# 한국금속탱크공업협동조합

문서번호 금사 제16- 200호

제    목    소방시설의 내진설계에 관한 요청

소화가 포함된 저수조방파판 평면도

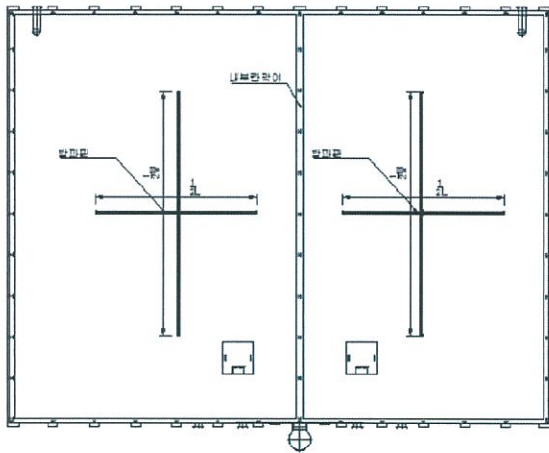
- ① 소화수조 내부 방파판이 1.6mm 금속재질외에 타 재질로 제작시에는 외벽재질과 동일한 재질 및 두께를 적용할 경우 구조기술사가 설계한 구조계산 제출이 면제될수 있도록 요청.
- ② 방파판 해설서에는 수조의 중앙을 기준으로 동서남북 4방향으로 각 방향 길이의 1/2이상, 높이는 바닥을 기준으로 수조 높이의 1/2이상으로 설치하도록 되어있는데, 보통 소화용수가 포함된 저수조의 경우 칸막이가 반드시 설치되는데 전체를 한 개의 물탱크로 인정할수 있는지 여부. 다시표현하자면 칸막이가 있는 경우 각각 두실에 열십자의 방파판을 설치하지 않고 전체를 한 개의 물탱크 사각으로 보고 칸막이도 열십자의 1열로 인정할수 있도록 요청.(그림첨부)

### 일반해석의 경우

소화가 포함된 저수조방파판 평면도

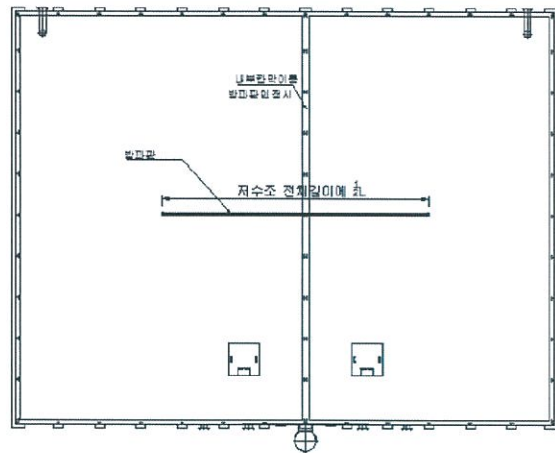
### 요청사항
